Samrådsredogörelse för
Del av Hok 2:110 m.fl., Hok,
Vaggeryds kommun, Jönköpings län
Februari 2019

Ett planförslag har varit på samrådsremiss under tiden 2018-09-28 till och med 2018-11-09.

E.ON Energidistribution 2018-11-16

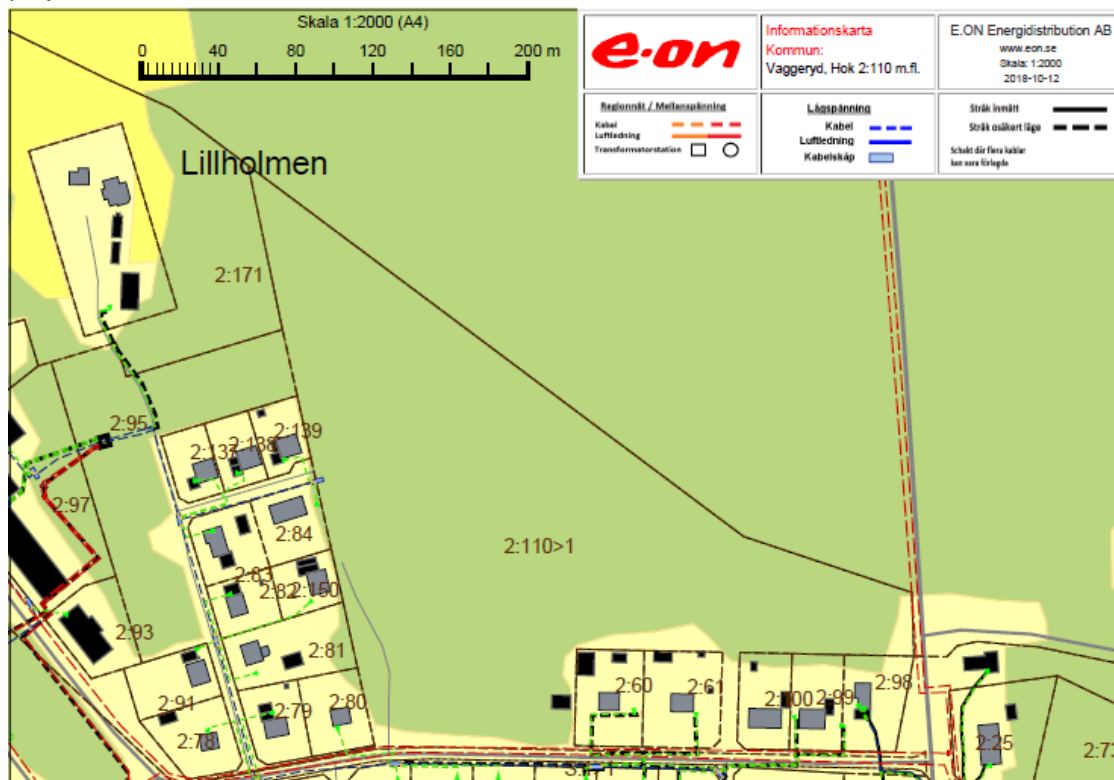
Inom området har E.ON en mellanspanningsledning i mark längs östra plangränsen samt servisledning i mark inga ledningar idag förutom att befintlig serviskabel i mark i den nordvästra delen, se bifogad karta.

Eventuella kostnader i samband med planens genomförande så som flyttningar eller ändringar av våra befintliga anläggningar bekostas av exploatören.

I samband med att området exploateras behövs även nya kablar förläggas samt kabelskåp sätts upp i anslutning till den nya bebyggelsen. Nya kablar förläggs förslagsvis i lokalgata i samband med att man iordningställer gator och mark. E.ON förutsätter dock att samordning sker i god tid innan projektstart.

Kommentar: Kommunstyrelsens arbetsutskott har tagit del av synpunkten. Avseende serviskabel i nordvästra planområdet kommer eventuella behov av justeringar av plankartan ses över inför granskningskedet för att säkerställa underhåll. Kommunen ser positivt på att samordna förläggning av nya kablar i samband med utbyggnad av gatumark.
